図書番号 KK7-051\_改1  
提出年月日 2020年6月18日  
東京電力ホールディングス株式会社

工事計画に関するヒアリングにおける事前確認について（原子炉冷却系統施設）

○対象資料名：【原冷】主要設備リスト

図6-1 復水移送ポンプ（低压代替注水系）の系統概略図

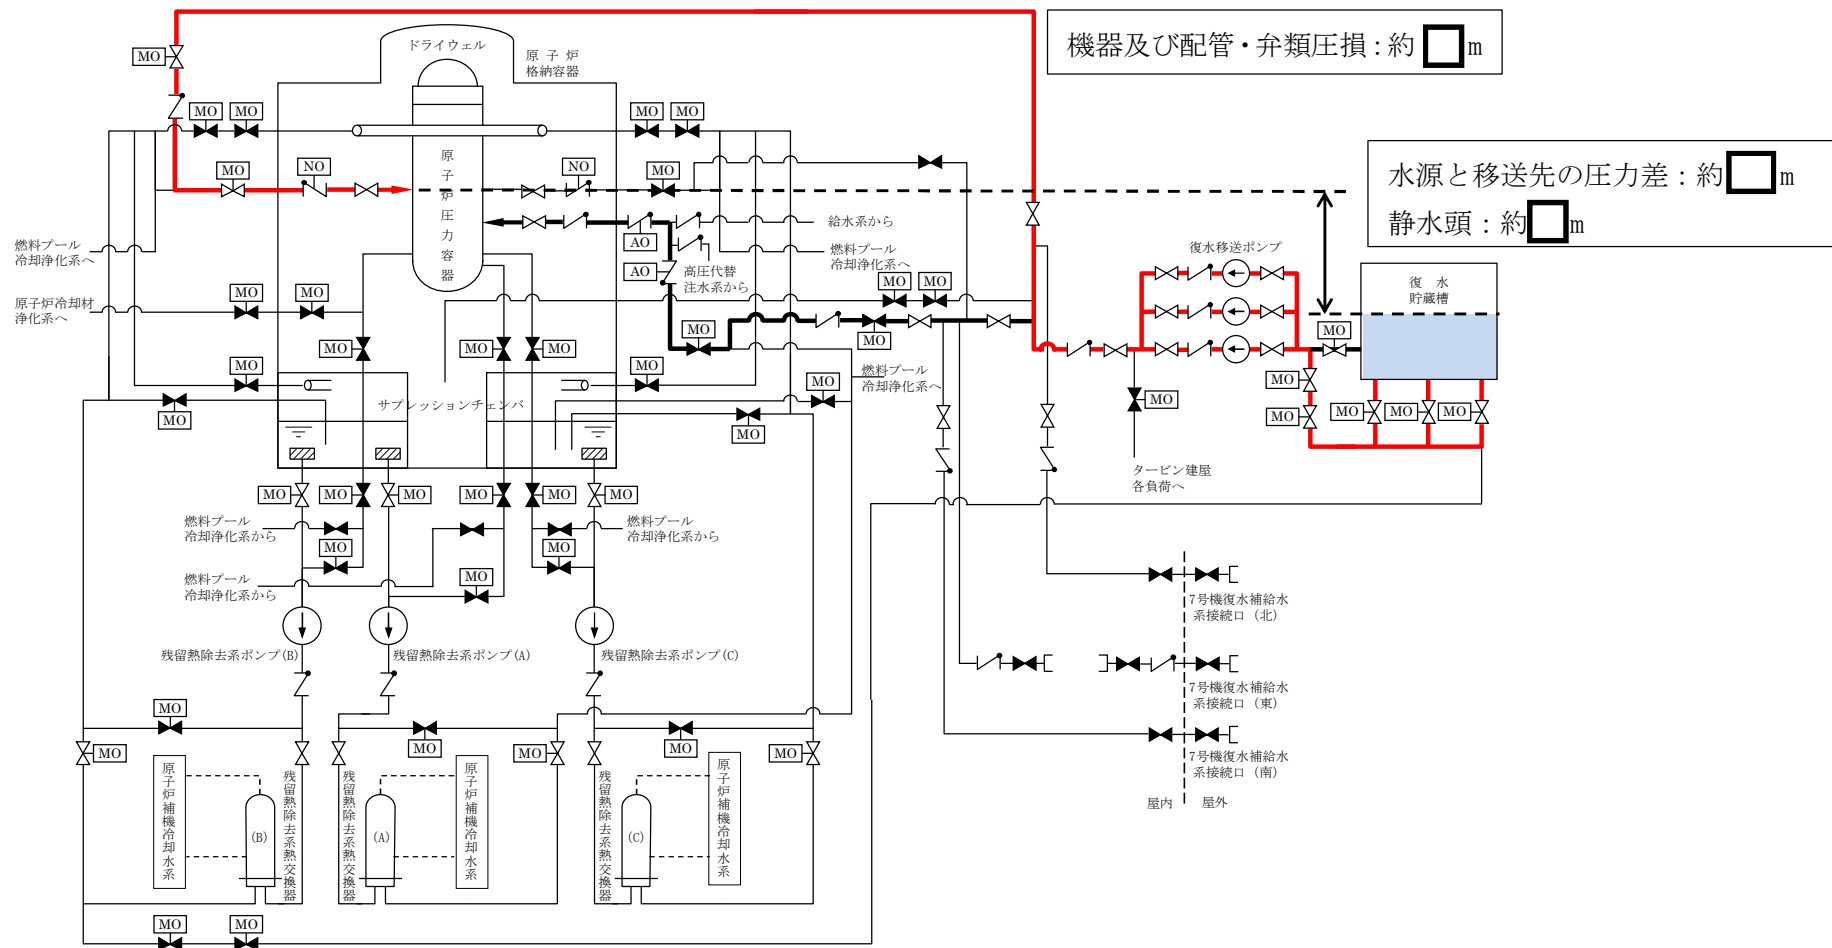
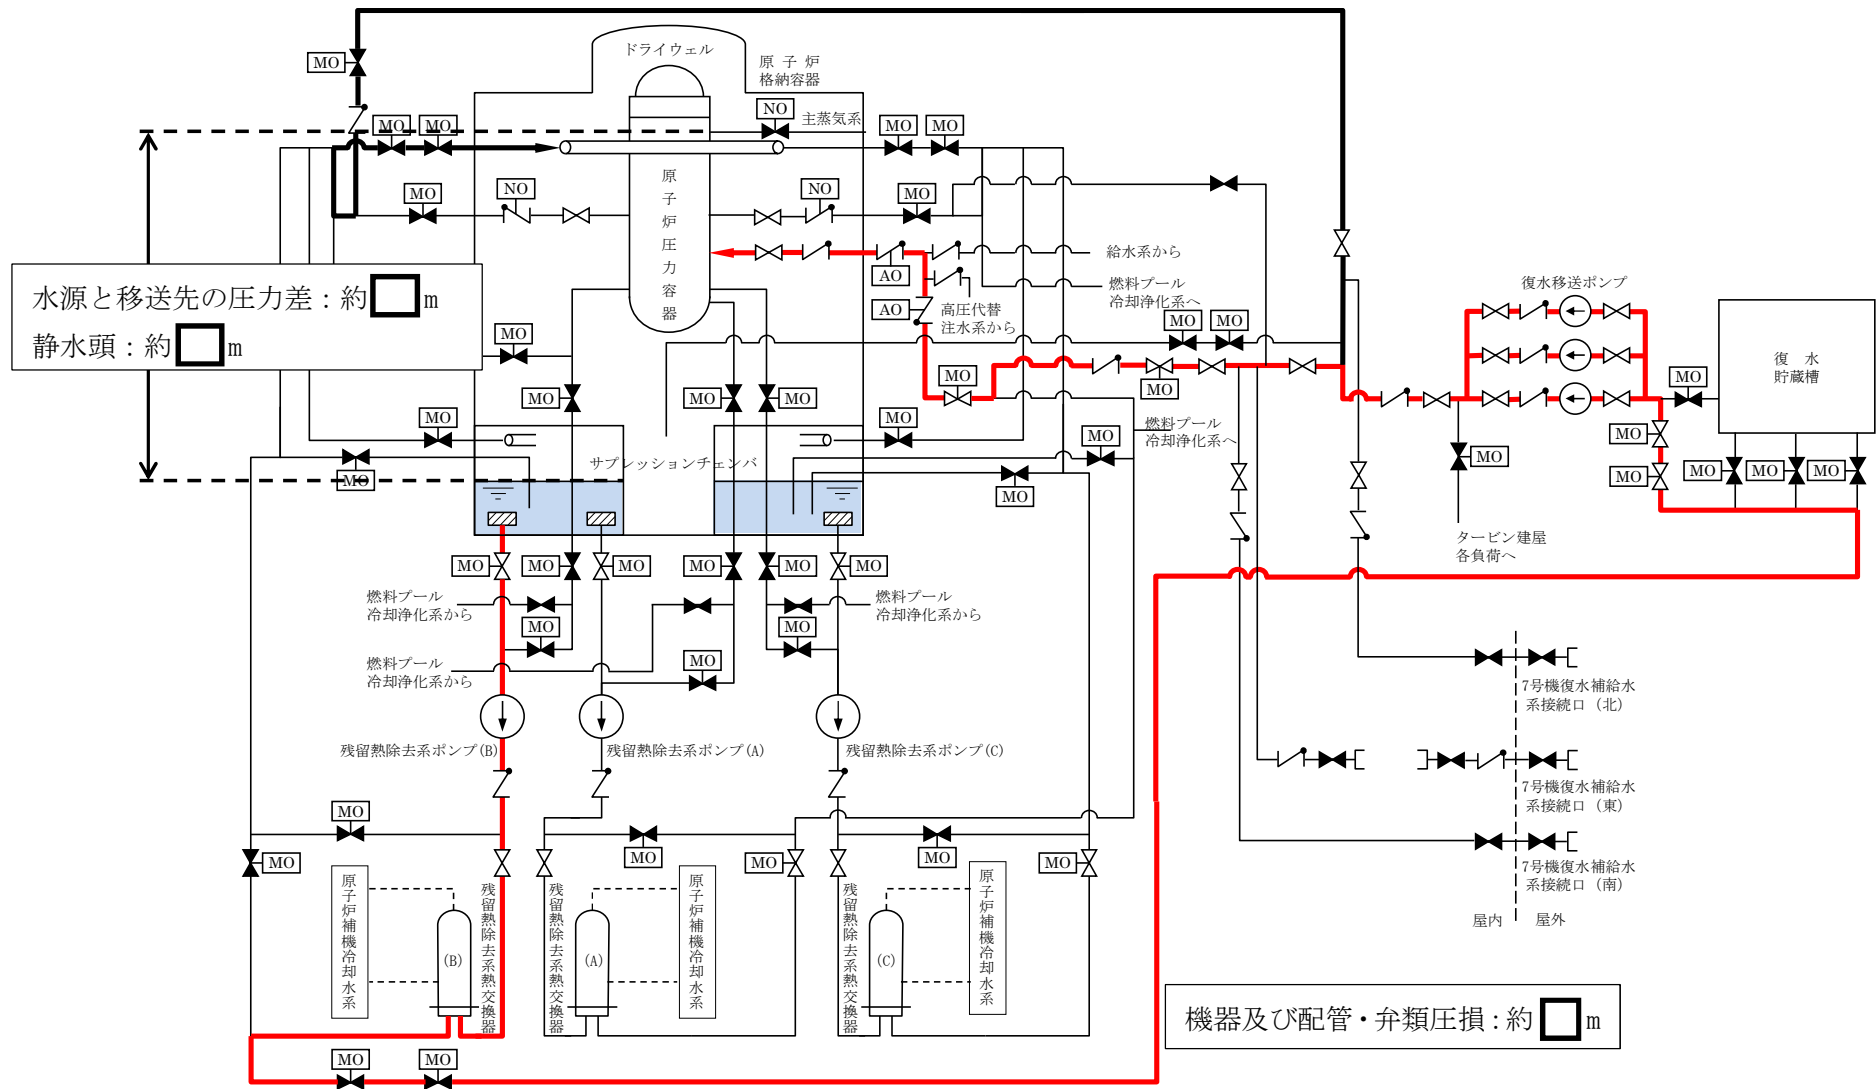
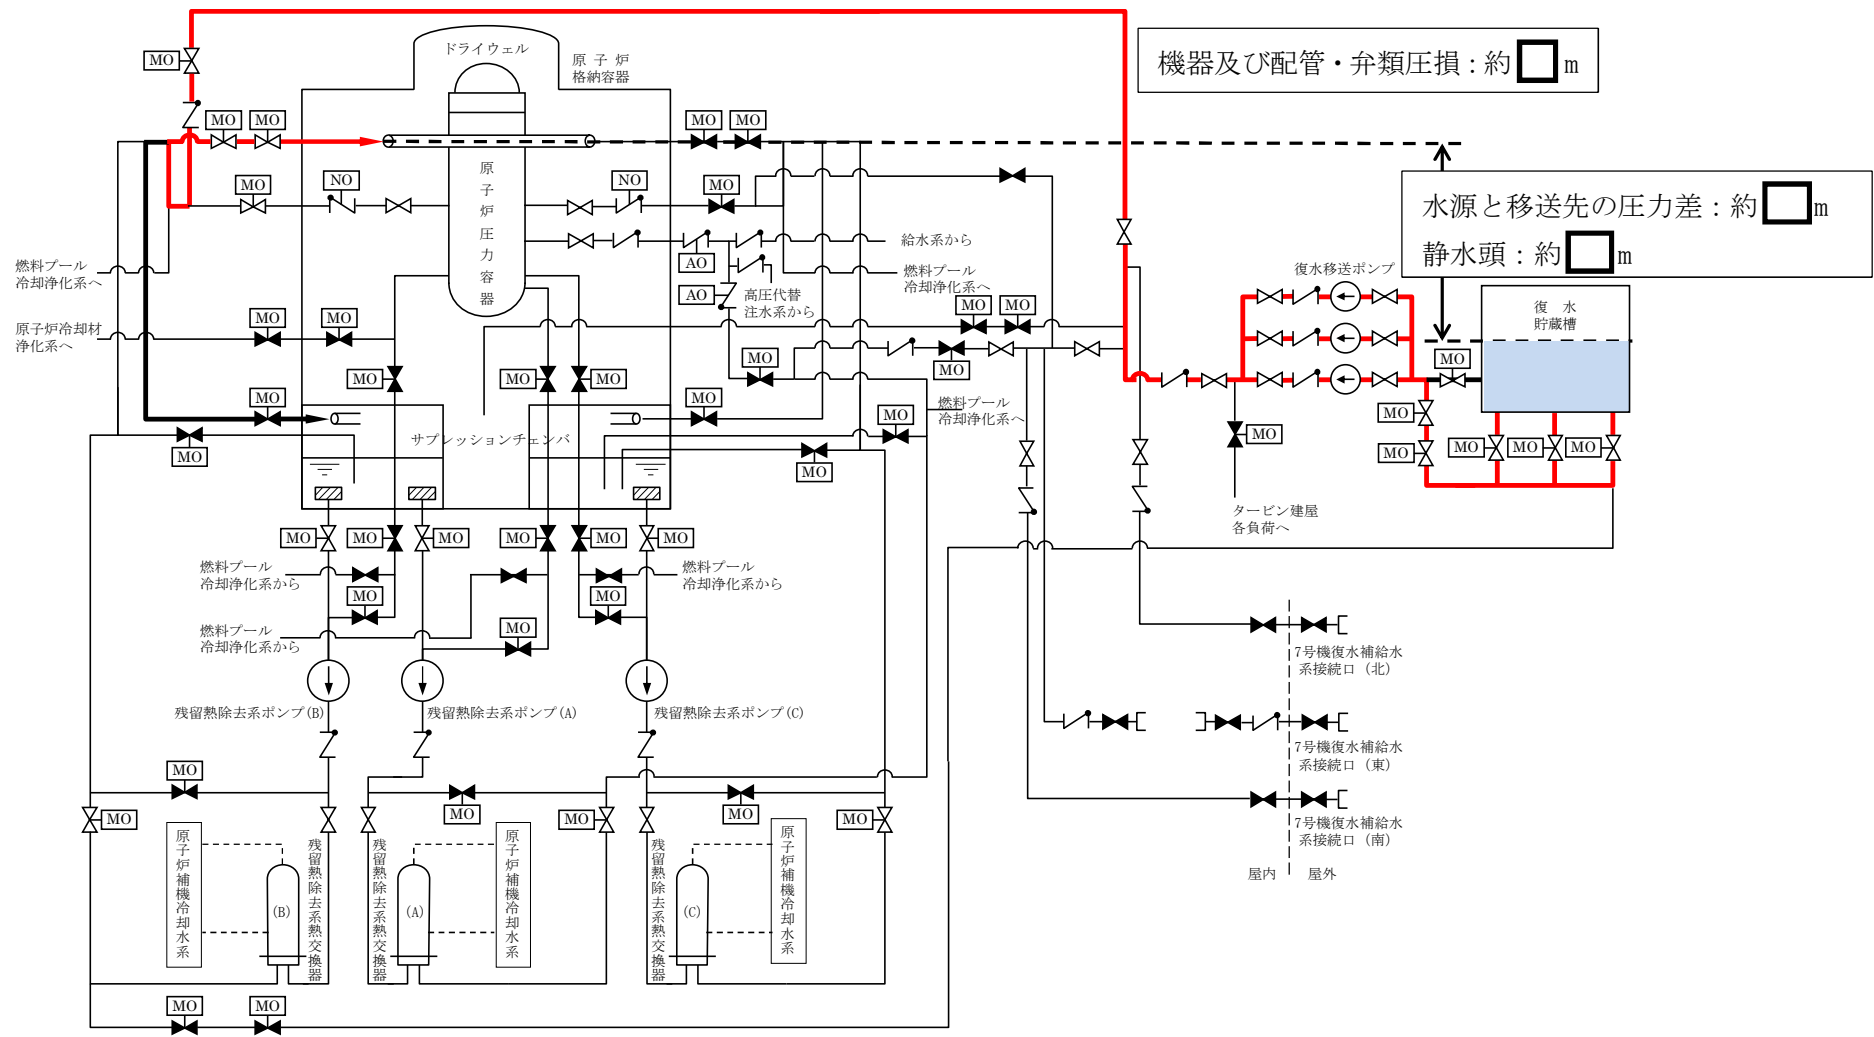
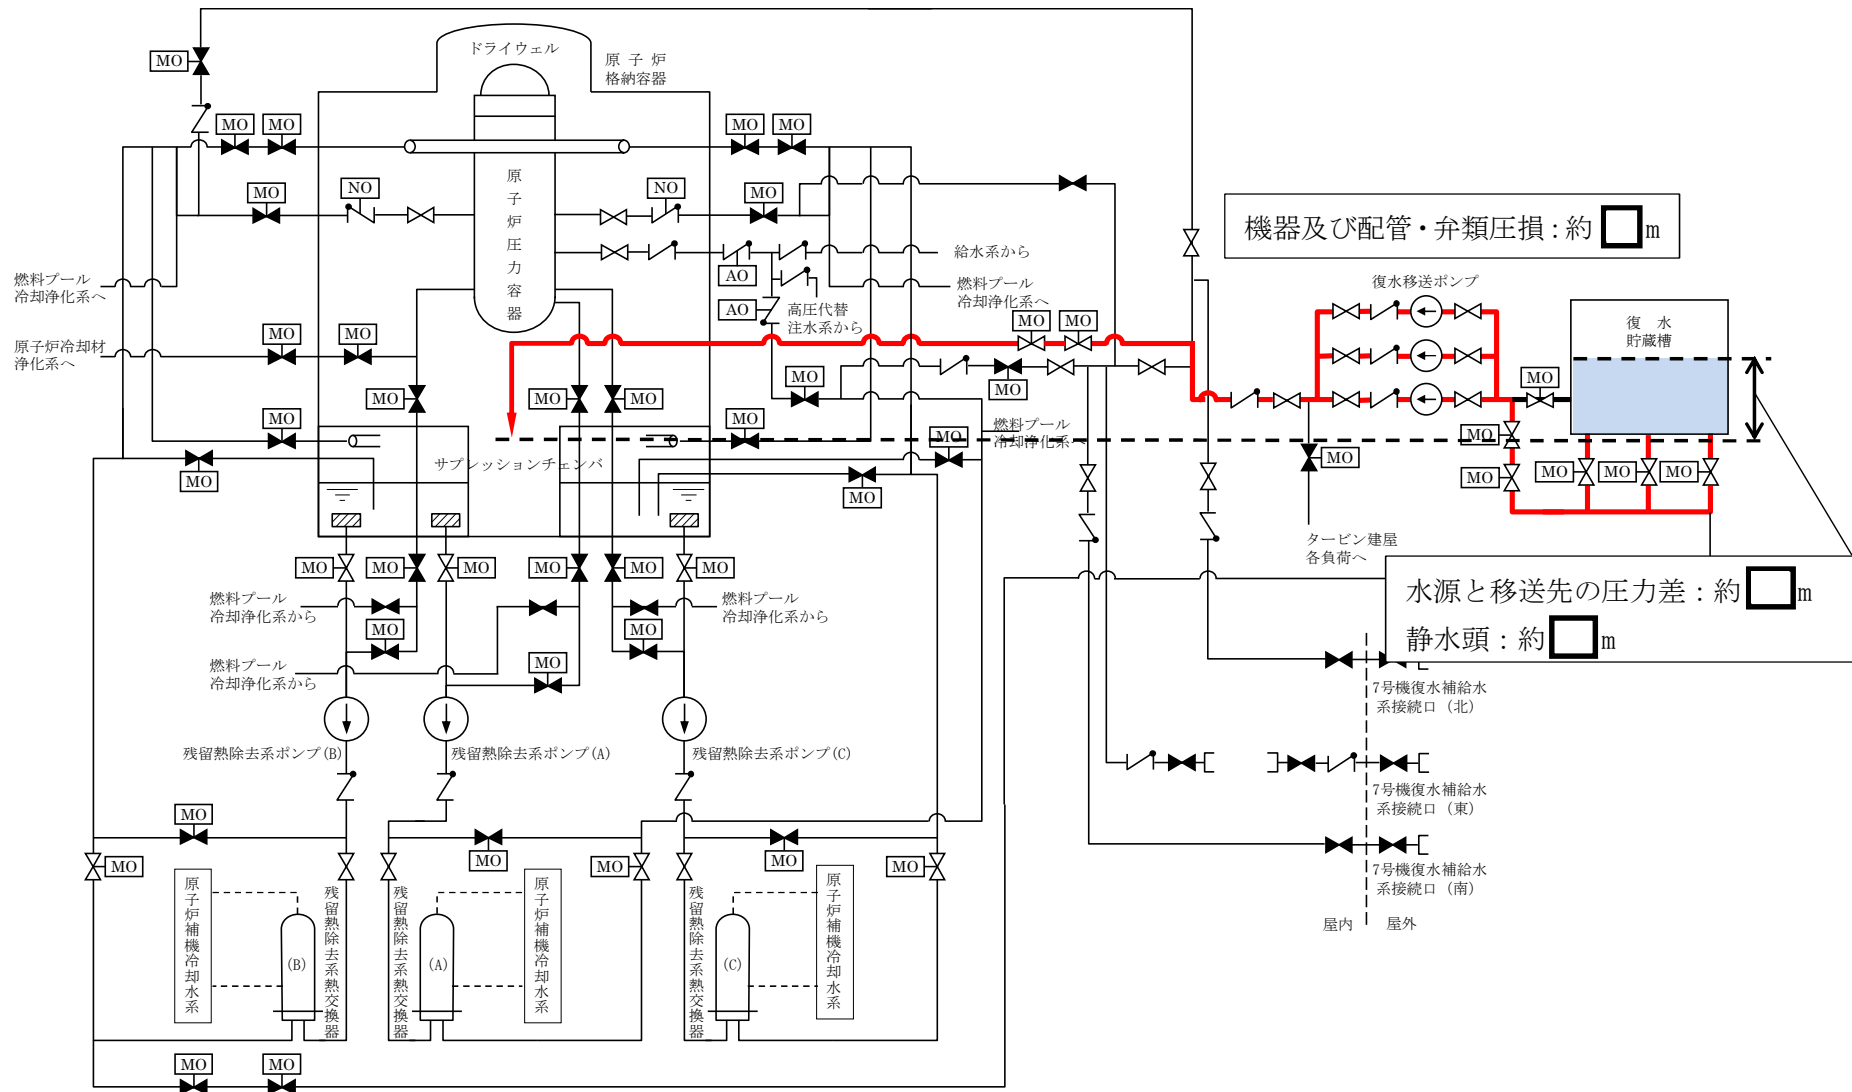
該当ページ	確認内容
P251～、 復水移送ポンプ	1) 4つモード（低圧代替注水系、代替循環冷却系、代替格納容器スプレイ系、下部注水系）を系統図で整理して説明すること。また、吐出圧力の根拠に用いた配管圧損の内訳について、どこの高低差、どこの配管の圧力損失なのか明確にして説明すること。
	<<回答>> ・高圧代替注水系ポンプの御質問に対する回答にて作成した添付資料3の内容で問題がないようでしたら、復水移送ポンプについても同様の資料をご提示させていただきます。
	2) QHカーブで各性能に対応する定格点（揚程、流量）を示すこと。
	<<回答>> ・各系統使用時における使用点を添付資料5のQHカーブにてお示し致します。
	3) 原動機出力の計算におけるポンプ効率についてSA時とDB時で異なる理由を明確にして説明すること。
	<<回答>> ・使用時の流量及び揚程が異なることから、ポンプ効率がSA時とDB時で異なります。添付資料5のQHカーブにてお示し致します。
	4) 本系統図は設計基準対象施設（第4-4-1-3-1図）しかないが、重大事故等対処設備としての補給水系の系統図はないのでしょうか。
	<<回答>> ・補給水系は設計基準対象施設であることから、設計基準対象施設としての系統図のみを添付しております。重大事故等対処設備として補給水系を兼用する設備はあり、兼用側の系統図にて記載をしております。

復水移送ポンプの揚程算出における水源と移送先の圧力差、静水頭及び配管・機器圧力損失の評価範囲について、図6-1～図6-4の系統概略図に示す。

図 7-1 代替原子炉補機冷却水ポンプ (P27-D2000, P27-D3000, P27-D4000) の系統概略図

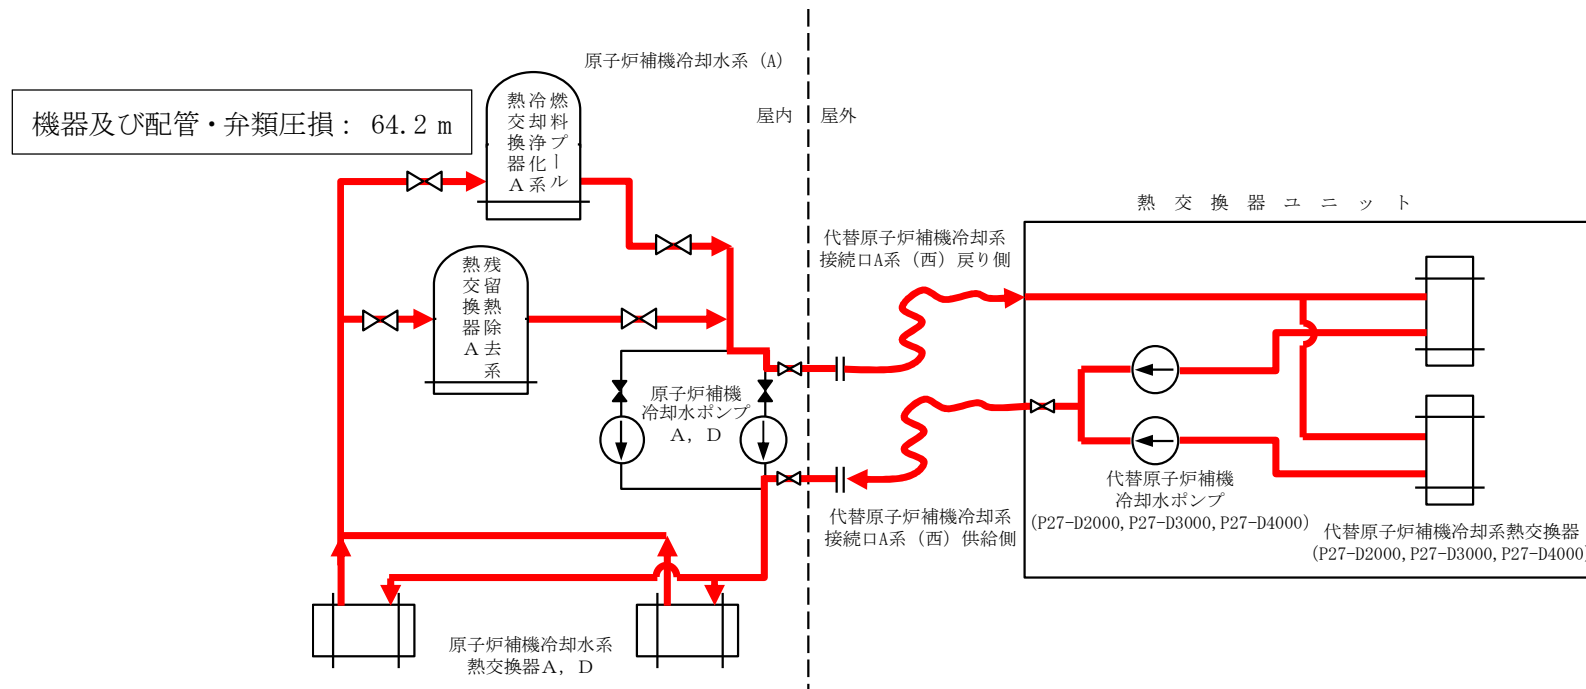
<p>8) 本ポンプにおける最大の機器・配管圧力損失の算出の考え方を説明すること。また5)との相違について説明すること。</p> <p>《回答》</p> <ul style="list-style-type: none"> <li>・添付資料3にて、本ポンプにおける最大の機器・配管圧力損失の考え方を整理致しました。</li> </ul>
<p>P466、 10m・25m・50mホース 個数</p>	<p>10) ホース予備の記載では、 ～故障時のバックアップ用として予備6本とし、分散保管する。より、～故障時のバックアップ用として各ホースを2本ずつの合計6本を予備とし、分散保管する。 のほうがわかりやすいため、記載を検討願います。</p> <p>《回答》</p> <ul style="list-style-type: none"> <li>・ご指摘頂きました通り、「～故障時のバックアップ用として各ホースを2本ずつの合計6本を予備とし、分散保管する。」に修正致します。</li> </ul>
<p>系統図 第4-5-2-3-3図</p>	<p>11) 系統図の呼び合いで、左上の矢印より、「第4-5-2-3-1図又は第4-5-2-3-2図より」とあるが、「代替原子炉補機冷却系接続口A系(西)戻り側」は、第4-5-2-3-1図しか無いと思うが、又はの意味等を説明すること。</p> <p>《回答》</p> <ul style="list-style-type: none"> <li>・本記載は誤りであるため、「第4-5-2-3-1図より」に修正致します。</li> </ul>
<p>系統図 第4-5-2-3-4図</p>	<p>12) 系統図第4-5-2-3-3図と第4-5-2-3-4図との相違箇所は、熱交換器ユニットの海水ストレーナが1つか2つの相違だけでしょうか。</p> <p>《回答》</p> <ul style="list-style-type: none"> <li>・海水ストレーナ及び冷却水ポンプの数量が相違箇所になります。第4-5-2-3-3図は海水ストレーナ及び冷却水ポンプが1台ずつ、第4-5-2-3-4図は海水ストレーナ及び冷却水ポンプが2台ずつとなります。</li> </ul> <p>13) 海水ストレーナ2つ付きの熱交換器ユニットは、特別に使用するものなのか(使い分けているのか)説明すること。また、使い分けている場合、系統図の名称(〇〇使用時)等で機器の相違を表示できないでしょうか。</p> <p>《回答》</p> <ul style="list-style-type: none"> <li>・熱交換器ユニットの仕様が異なるのは、メーカーの違いであり、性能としては、どちらの熱交換器ユニットも変わらないため、使い分けは特にありません。</li> </ul>

熱交換器ユニット 代替原子炉補機冷却水ポンプ (P27-D2000, P27-D3000, P27-D4000) の揚程算出における最大 (7号機 代替原子炉補機冷却系 接続口 A 系 (西) 使用時) の配管・機器圧力損失の評価範囲について、図 7-1 の系統概略図に示す。
